设计变更/补充通知单

项目名称: 梧州市大坡初级中学1# 2#学生宿舍楼维修工程
PROJECT NAME:

变更/补充原因及内容: 按业主要求作以下更改
MODIFICATION/SUPPLEMENT REASON& CONTENT:

上下铺双层床板样式图

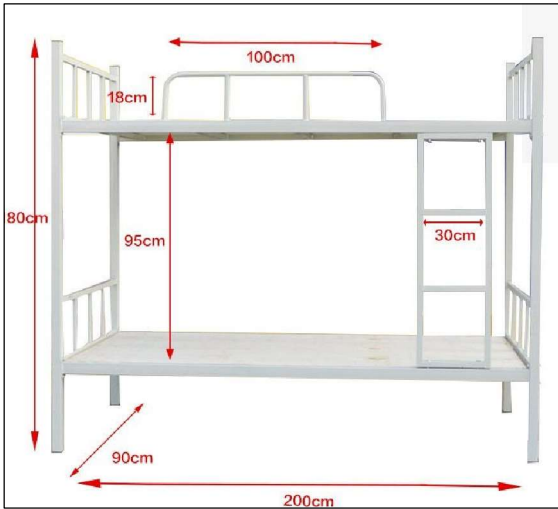
1. 1#宿舍楼取消原有图纸内容: 取消割短32个m1021铁皮门工程量. 新增以下内容: 拆除原有宿舍1~4层旧外木门以及单间木门M1021 拆除后重新新增40个高级电解门
- 2、 1#宿舍楼原有图纸内容为: 1~4层每个宿舍户型内部 A#户型拆除原有7张铁架床, B#户型拆除原有10张铁架床, 装修完毕重新安装好. 现按业主要求将以上1~4层宿舍内部所有架床拆除后直接人工搬运下楼后当建筑废渣丢弃重新新增88张上下铺双层床板铁架床每张: 长200厘米、宽120厘米、高180厘米 为方管钢材厚度大于1.5MM 床板配备实木板厚度15MM
- 3.1#宿舍楼首层阳台设置8个304不锈钢防盗网厚度1.5MM 每个防盗网尺寸2米X3.6米
- 4.1#宿舍楼每个宿舍内部需拆除原有洗手盆4个塑料水龙头后重新安装4个新的PVC塑料水龙头
